สรุปผลการประชุมสรุปผลการศึกษาโครงการ (สัมมนา ครั้งที่ 3)

โครงการจ้างวิศวกรที่ปรึกษาสำรวจและออกแบบทางหลวง 4 ช่องจราจร บนทางหลวงหมายเลข 3093 สาย ท่าน้ำสมุทรสงคราม - อ.ปากท่อ

สรุปประเด็นข้อคิดเห็นและข้อเสนอแนะจากการประชุมสรุปผลการศึกษาโครงการ (สัมมนา ครั้งที่ 3)

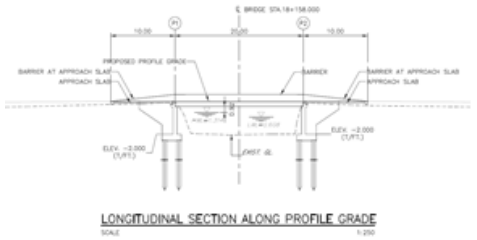
ประเด็น	ความคิดเห็นและข้อเสนอแนะ	ข้อชี้แจง/การนำไปพิจารณา
ด้านวิศวกรรม (ต่อ)	● เสนอให้ออกแบบสะพานลอยคนข้ามบริเวณหน้าโรงเรียนท้ายหาดให้อยู่ใกล้บริเวณประตูทางเข้าโรงเรียน และปรับตำแหน่งจุดกลับรถให้อยู่ห่างจากบริเวณหน้าประตูทางเข้าโรงเรียนท้ายหาด	● ที่ปรึกษาได้ปรับปรุงการออกแบบและตำแหน่งของสะพานลอยคนข้ามแล้ว และจำเป็นต้องมีการจัดกรรมสิทธิ์ที่ดินเพิ่มเติม เพื่อสามารถมีช่องทางเดินและลักษณะของสะพานลอยตามมาตรฐานการออกแบบ
	● ขอให้พิจารณาเพิ่มทางม้าลาย หรือปุ่มกดสัญญาณไฟจราจรเวลาข้ามถนน บริเวณหน้าเซเว่น และตลาดนัดที่อยู่บนแนวเส้นทางโครงการ	● ที่ปรึกษาได้ดำเนินการออกแบบรายละเอียดไว้ในโครงการแล้ว
	● เสนอให้เพิ่มระดับความสูงของสะพานข้ามคลองบางแสม	● ที่ปรึกษาได้ออกแบบสะพานข้ามคลองบางแสมด้วยความสูงของสะพานจากระดับน้ำสูงสุดเท่ากับ 0.92 เมตร โดยระดับน้ำสูงสุดเท่ากับ 1.314 เมตร  LONGITUDINAL SECTION ALONG PROFILE GRADE
	● เสนอพิจารณาสถาปัตยกรรมปลาทู หรือผลไม้ เช่น ส้มโอ มะพร้าว แทนหอยหลอด เนื่องจากมีความเหมาะสมสอดคล้องกับในพื้นที่	● สถาปัตยกรรมรูปแบบผลไม้อาจไม่แสดงถึงความเป็นเอกลักษณ์ของพื้นที่

PEDESTRIAN BRIDGE A
STAIR DETAILS

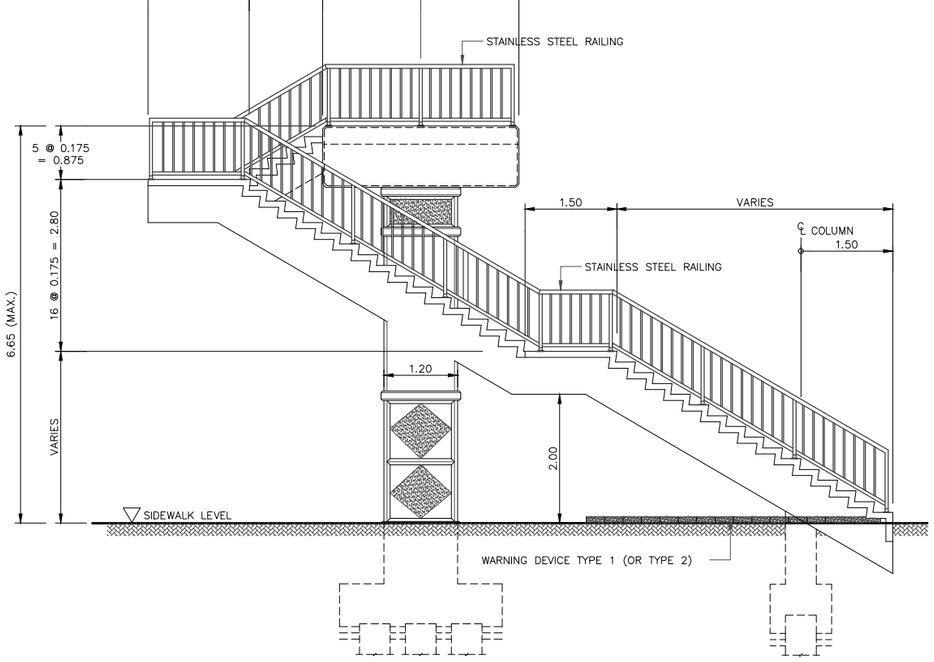
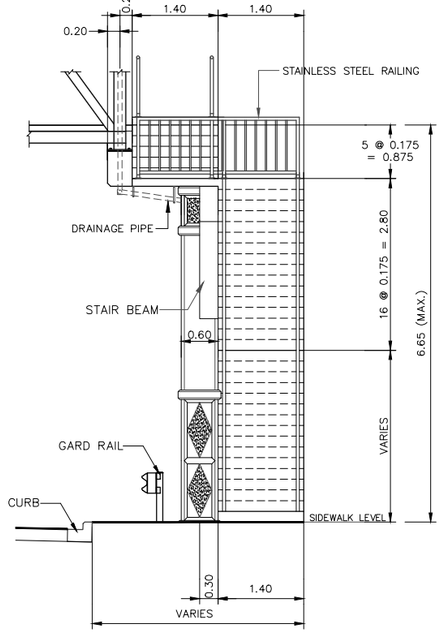
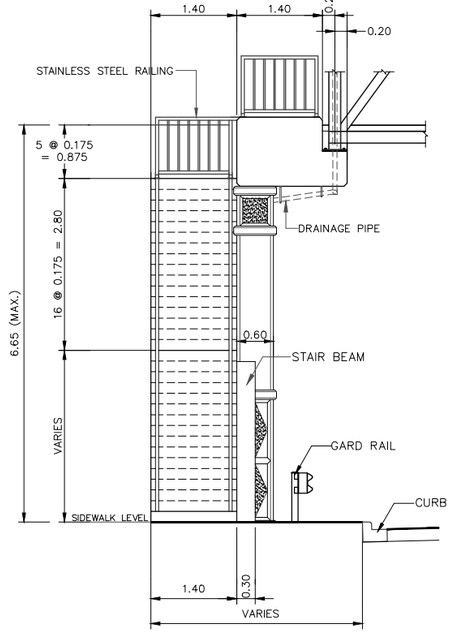
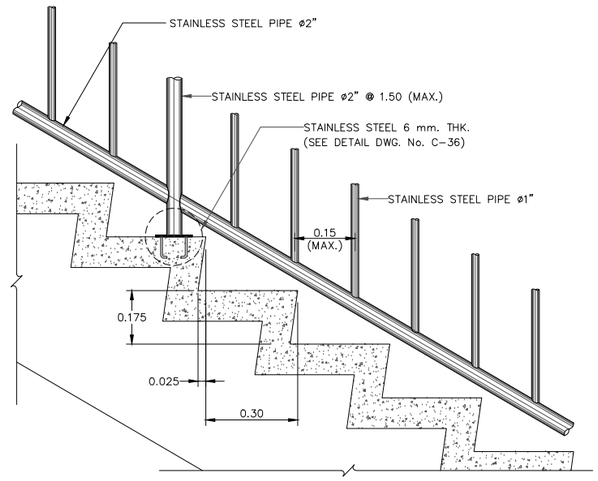
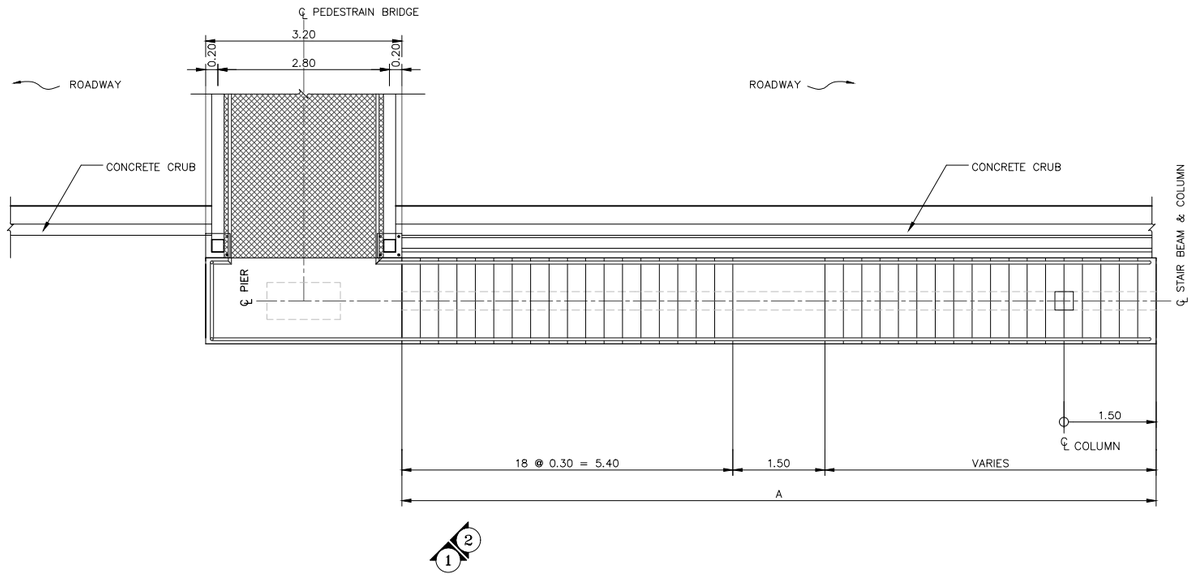
● เสนอให้ออกแบบสะพานลอยคนข้ามโดยคำนึงถึงการใช้งานของผู้สูงอายุในพื้นที่	● ที่ปรึกษาได้ออกแบบสะพานลอยคนข้ามตามมาตรฐานของกรมทางหลวง ด้วยเลือกรูปแบบตามความเหมาะสมและความจำกัดของพื้นที่โดยมี 2 รูปแบบดังนี้   (ดูแบบขยาย) – ตามลักษณะของสะพานลอยแล้วจะไม่เหมาะกับการใช้งานของผู้สูงอายุ แม้ทำเป็นทางลาดก็จะใช้ระยะเดินมากขึ้น และใช้พื้นที่ก่อสร้างค่อนข้างมากในการสร้างซึ่งส่งผลกระทบกับประชาชนบริเวณใกล้เคียง – บันไดเลื่อน/ลิฟท์แม้จะเหมาะกับผู้สูงอายุแต่จำเป็นต้องใช้งบประมาณที่สูง
	● โครงการมีการออกแบบรายละเอียดบริเวณหน้าโรงเรียนวัดธรรมสถิติ์วราราม อย่างไร เช่น สะพานลอยคนข้าม จุดกลับรถ ทั้งนี้เสนอให้เพิ่มสะพานลอยบริเวณหน้าโรงเรียนวัดคู้ธรรมสถิต	● บริเวณหน้าโรงเรียนวัดธรรมสถิติ์วราราม ทางโครงการมีการออกแบบเป็นทางม้าลาย และติดตั้งปุ่มกดสัญญาณไฟจราจรเวลาข้ามถนน ในส่วนของการติดตั้งสะพานลอยนั้นสามารถดำเนินการติดตั้งได้หากทางโรงเรียนมีความต้องการ แต่เนื่องจากมีพื้นที่ค่อนข้างจำกัดอาจจะต้องมีการขออนุเคราะห์พื้นที่ของทางโรงเรียนเพิ่มเติม เพื่อให้มีความปลอดภัย และสะดวกสบายในการข้ามถนน
